**Avis de la Mission Régionale d'Autorité environnementale
de Nouvelle-Aquitaine relatif au projet de centrale photovoltaïque au sol
de la ferme des Cros à Saint-Maurice-des-Lions (16)**

n°MRAe 2023APNA94

dossier P-2023-14105

Localisation du projet : Commune de Saint-Maurice-des-Lions (16)
Maître(s) d'ouvrage(s) : Société NEOEN
Avis émis à la demande de l'Autorité décisionnaire : Préfète de Charente
En date du : 25 avril 2023
Dans le cadre des procédures d'autorisation : Permis de construire
l'agence régionale de santé et la préfète de département au titre de ses attributions dans le domaine de l'environnement ayant été consultés.

Figure n° 5 - Carte de superposition avec les surfaces de panneaux – (source : étude d'impact page 262).

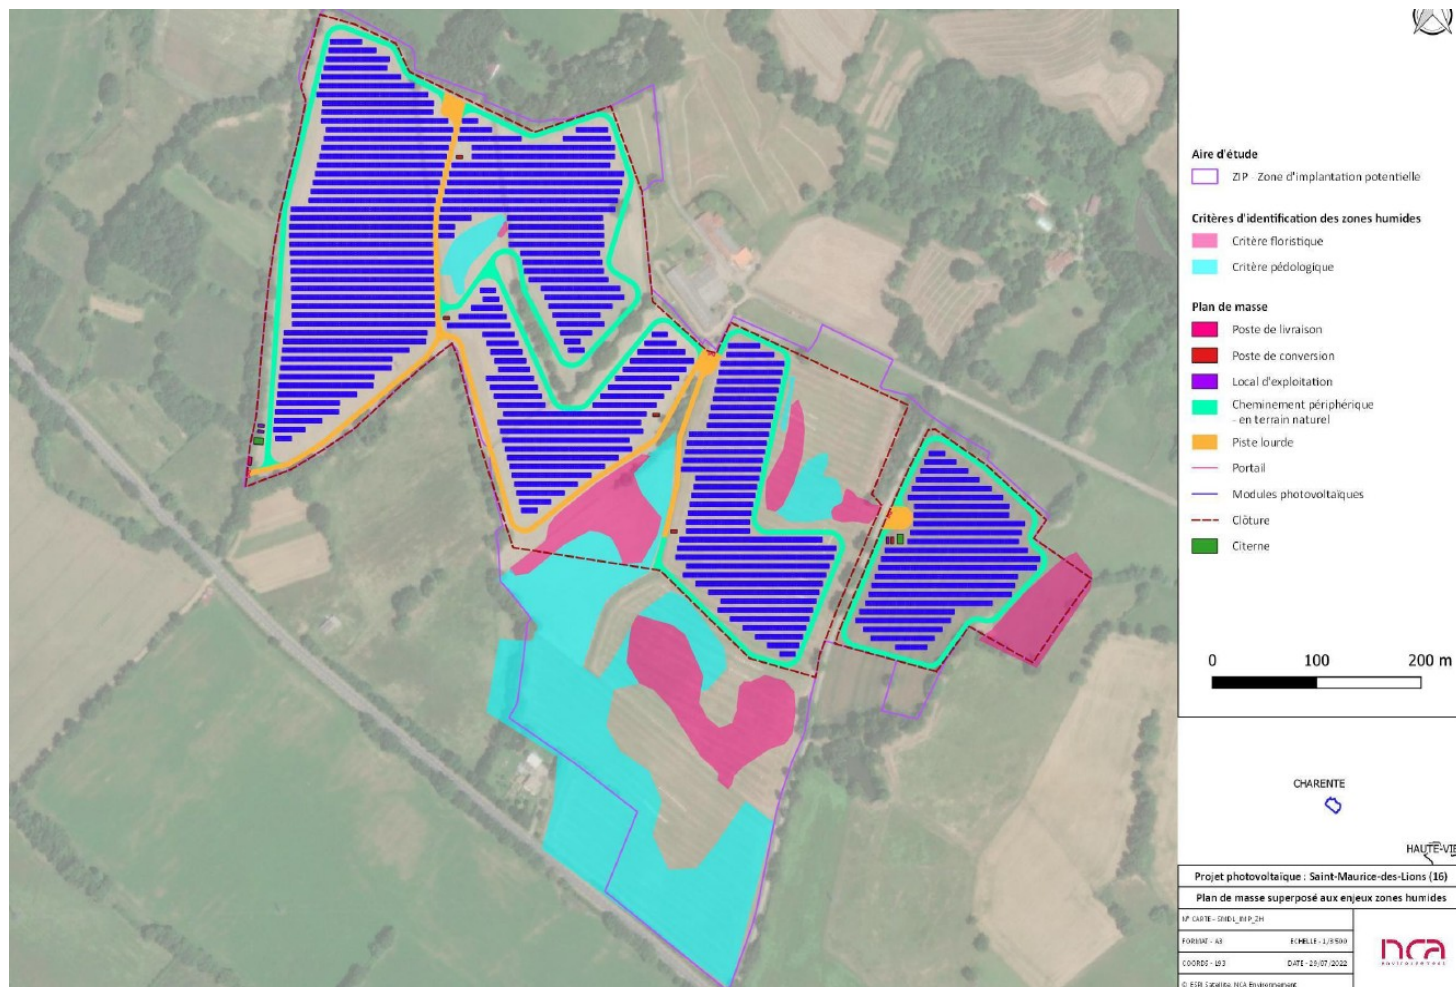
Le porteur de projet a privilégié l'évitement des zones présentant les plus forts enjeux écologiques, principalement les zones humides inventoriées (mesures n° E9 et E10, page 290), le réseau bocager et les haies. La MRAe constate toutefois que les pistes lourdes seront localisées à proximité immédiate de certaines parties des zones humides évitées et de haies bocagères, ainsi que d'un Orme centenaire à enjeu de préservation.

La MRAe recommande de porter une attention particulière aux milieux adjacents lors de la réalisation des travaux et spécialement de terrassement et de création des pistes, afin d'éviter la dégradation des zones humides, et de préserver le système racinaire des haies et de l'arbre remarquable identifié.

Figure n° 6 – Carte de typologie des habitats naturels – (source : étude d'impact page 142).

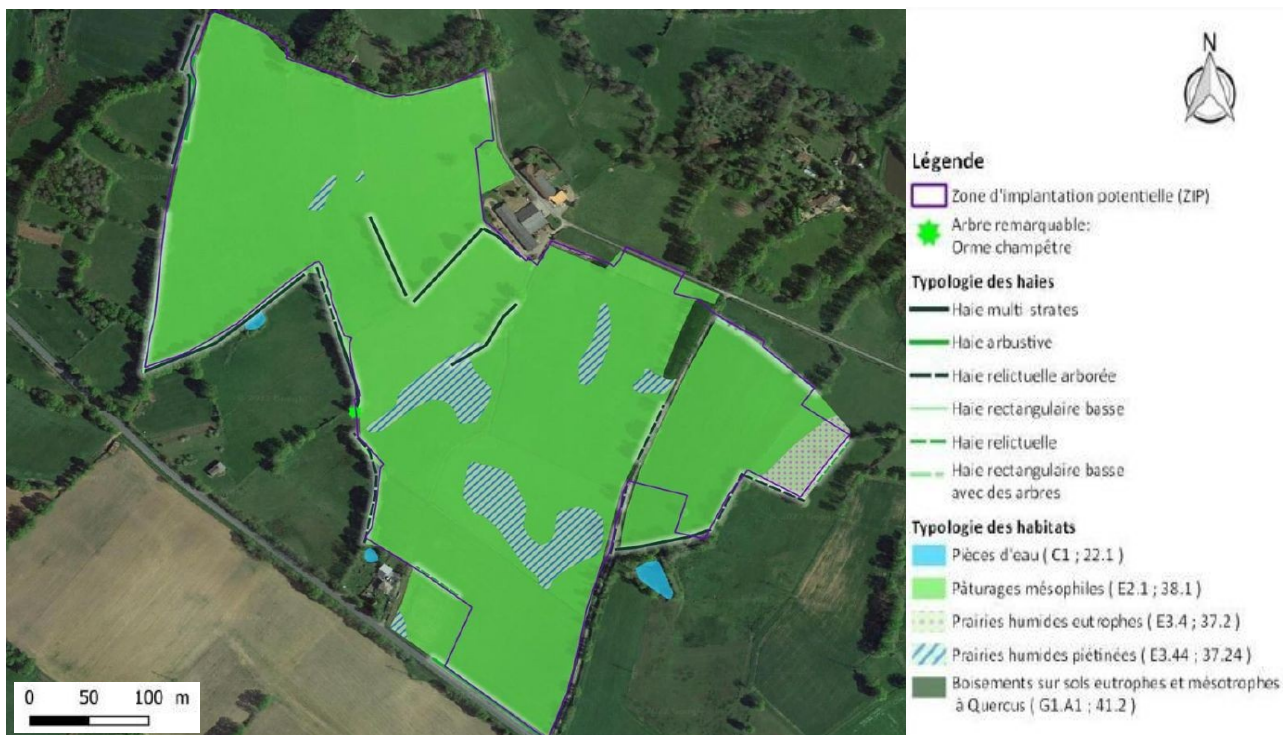
Le bocage est constitué de six types de haies différentes (le type multi strates étant le plus représenté), formant un maillage au droit de la ZIP sur 2 259 mètres. Le niveau d'enjeux associés à ces habitats est significatif pour les prairies humides et les haies (cartographie des habitats page 142, niveaux d'enjeux associés page 143).

La MRAe recommande de réévaluer à la hausse le niveau d'enjeux attribué pour le groupe des chiroptères, en cohérence avec la carte de synthèse précitée, au vu de la diversité et de l'importance des espèces inventoriées, à mettre en perspective avec l'attractivité du site dû à la diversité de ses habitats (haies, boisements, mares, prairies).
